改善箇所説明図
 <②. ヒューズブルリンク>

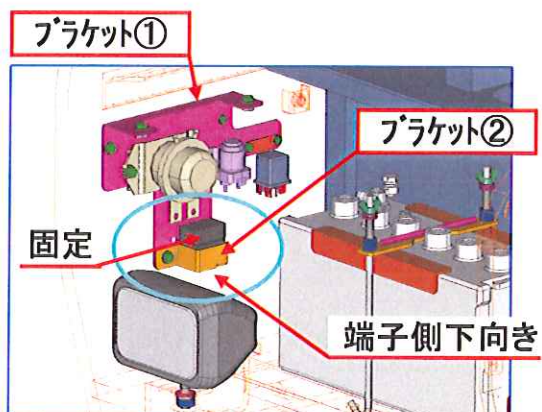
雨水浸入

基準不適合箇所

バッテリーとスタータモータの間に備えられている、ヒューズブルリンクの取り付け方法が不適切なため、当該ヒューズブルリンクに雨水等が浸入する場合がある。
 そのためそのまま使用を続けると、ヒューズブルリンクが腐食、溶断し、原動機が始動できないおそれがある。

全車両、ヒューズブルリンクの取り付け方法を変更するとともに、ヒューズブルリンクに防水カバーを取り付ける。
